**Solicitud de Patente de Invención Titulada: “MUROS CON
REFRIGERACIÓN NATURAL Y LADRILLOS QUE SE PROYECTAN
DESDE LA SUPERFICIE DEL MURO”**

Solicitante: UNIVERSIDAD FRANCISCO DE PAULA SANTANDER

RESPUESTA AL OFICIO No. 7297,
NOTIFICADO EL 16 DE MAYO DE 2022
(PRIMER EXAMEN DE FONDO)

Figura A-Muro de la presente invención

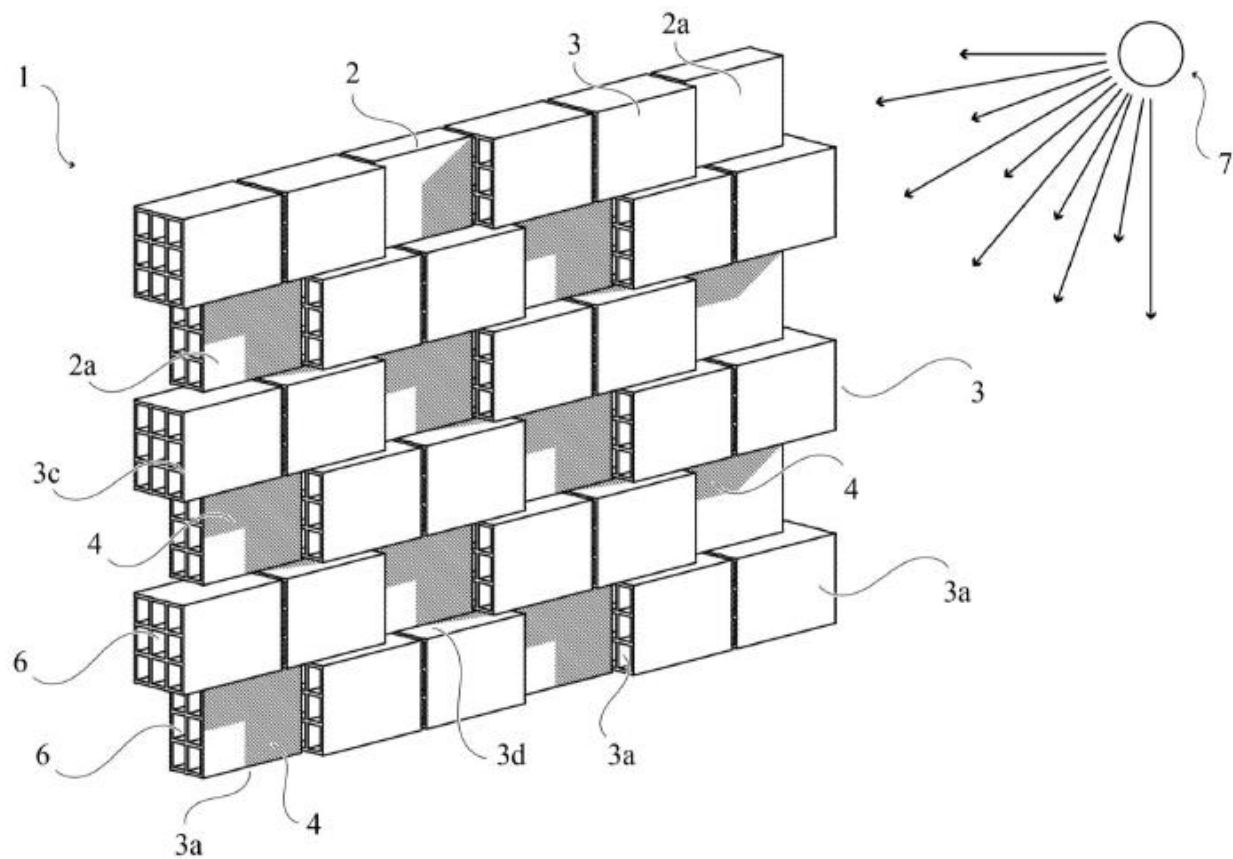
b- i) En relación con la objeción de novedad elevada por el Despacho, en primer lugar, me permito señalar que la Reivindicación 1 está dirigida a un muro (1) refrigerado por ventilación natural, que comprende:

donde el área de la superficie lateral (3c) de los segundos bloques de mampostería (3), es mayor respecto al área de la superficie lateral (2c) de los primeros bloques de mampostería (2); y

donde las superficies interiores (2b, 3b) de los primeros bloques de mampostería (2) y los segundos bloques de mampostería (3) son coplanares.

Figura B- Cimientos de D1

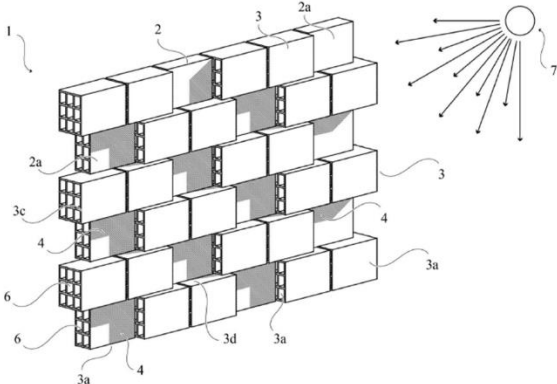
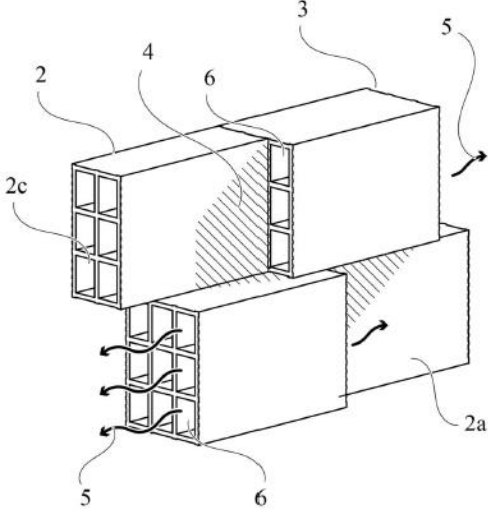
ii) En cuanto al arte previo, respetuosamente me permito señalar que D1 corresponde a una página web que divulga una serie de quince pasos para construir unos cimientos a partir de bloques de hormigón, donde los bloques de mayor espesor se disponen en una zanja en el piso y los muros de la edificación se construyen con bloques más delgados sobre dichos bloques de mayor espesor, que corresponden a los cimientos.

Particularmente, D1 indica en el paso número once que la mayor parte de la cimentación consistió en dos hileras de bloques de 8 pulgadas y dos hileras de bloques de 4 pulgadas. Además, cuando se vierte el piso de concreto, el concreto oculta todos los bloques de 8 pulgadas y el nivel del piso se ubicará en el límite entre los bloques de 8 pulgadas y los de 4 pulgadas.

También, D1 indica en el paso número doce que las dos líneas superiores de bloques de 4 pulgadas se rellenan con mortero.

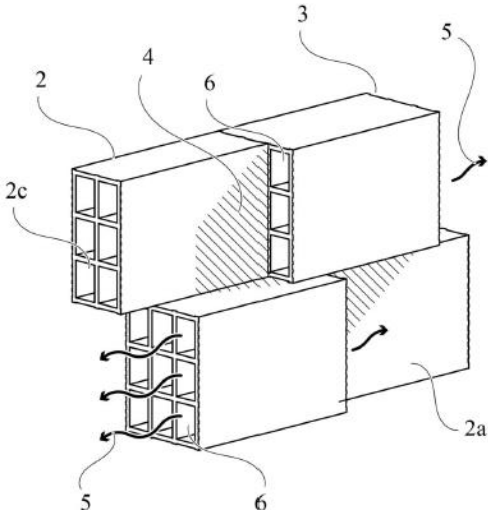
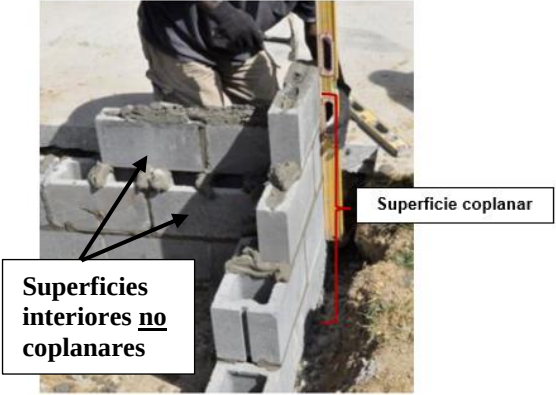
- **D1 no divulga un muro refrigerado por ventilación natural.** Por el contrario, y tal como se indicó anteriormente, D1 divulga una serie de pasos para construir cimientos a partir de bloques de hormigón. Dichos “*cimientos*” no corresponden a la definición de “*muro*” que se encuentra en la Real Academia Española correspondiente a: “*Obra de albañilería vertical, que cierra o limita un espacio.*”. Por el contrario, la definición de la Real Academia Española de “*cimiento*” corresponde a: “*Parte del edificio que está debajo de tierra y sobre la que estriba toda la fábrica.*” y se ajusta a lo divulgado en D1, donde se explica que una sección de los cimientos permanece bajo el piso cuando se vierta el concreto, por lo tanto, dichos cimientos no corresponden a un muro y mucho menos están ventilados por convección natural.

- D1 no divulga unos segundos bloques con un canal pasante que atraviesa el bloque y configurado para permitir que fluya aire a través de este cuando el muro ya ha sido erigido, disminuyendo la temperatura de los bloques de mampostería por acción de la convección natural. Por el contrario, una porción de los bloques de los cimientos de D1 se encuentran bajo el piso y no están en contacto con el ambiente. Por otro lado, los bloques de D1 que sobresalen del piso tienen agujeros que se rellenan con mortero y no presentan canales que permitan el paso del aire exterior. Además, como ya se mencionó en el punto anterior, D1 no divulga un muro refrigerado por ventilación natural, por lo tanto, no divulga cuales serían las características de un muro erigido.

- **D1 no divulga que las superficies interiores de los primeros bloques de mampostería y los segundos bloques de mampostería son coplanares.** Por el contrario, las fotos de D1 indican claramente que las únicas superficies coplanares de los bloques de D1 son las superficies exteriores, contrario a lo que señala el Despacho en su análisis.

Figura C-Modalidad de una fachada elaborada con ladrillos de D2

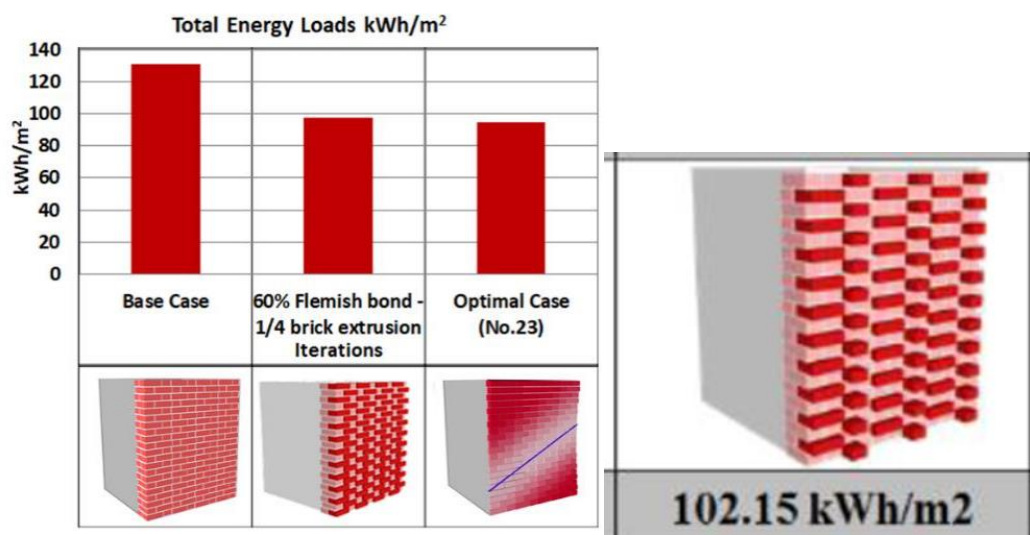
Por su parte, D2 divulga una investigación paramétrica del impacto de diferentes patrones de extrusión y distribución de ladrillos en una fachada en el rendimiento energético general de un recinto. Particularmente, D2 integra el análisis paramétrico con simulaciones de rendimiento energético realizadas en una fachada sur para una habitación residencial típica en un clima cálido y árido. Lo anterior se ilustra en la Figura C, elaborada a partir de la Figura 11 y Tabla 1 de D2:

- D2 no divulga unos segundos bloques con un canal pasante que atraviesa el bloque y configurado para permitir que fluya aire a través de este cuando el muro ya ha sido erigido, disminuyendo la temperatura de los bloques de mampostería por acción de la convección natural; y
- D2 no divulga que las superficies interiores de los primeros bloques de mampostería y los segundos bloques de mampostería son coplanares.

Por otro lado, e incluso si una persona medianamente versada en la materia llegase a combinar D1 con las enseñanzas de D2, dicha persona **incluiría los ladrillos macizos de D2 como fachada en la superficie externa de los bloques superiores de los cimientos de D1.** Sin embargo, dichos bloques macizos de D2, no presentan canales ni ninguna otra característica que posibilite conducir sobre un muro un flujo de aire para ventilación por convección natural de la presente invención.
